No. MEYLE  
40-16 010 0004/HD

## Rótula de dirección

**Citroën Jumper / Fiat Ducato / Peugeot Boxer\***

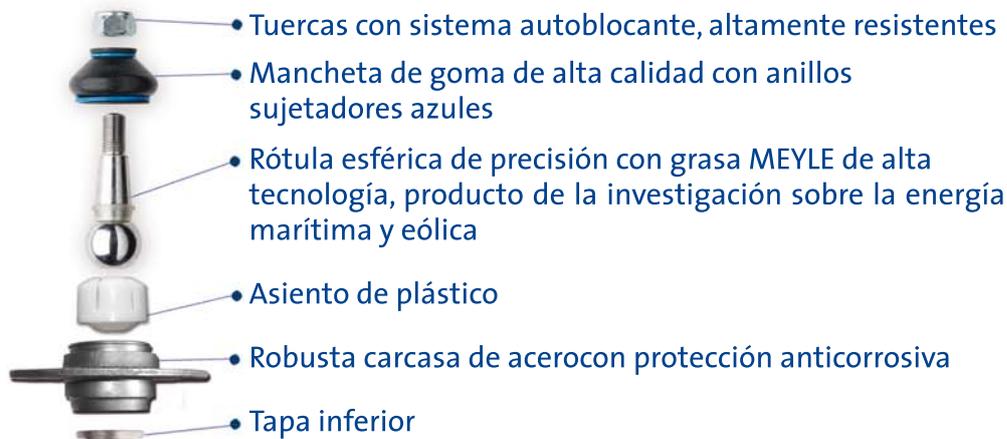
Desgaste de las rótulas producido por sobrecargas y altas velocidades

- Rótulas ladeadas
- Ruido en el eje
- Limitación de la seguridad de la conducción

- Disminución de la presión de la superficie por ampliamiento del diámetro de la esfera (como la versión OE: Ø 30 mm, MEYLE HD: Ø 33 mm)
- Grasa MEYLE de alta tecnología
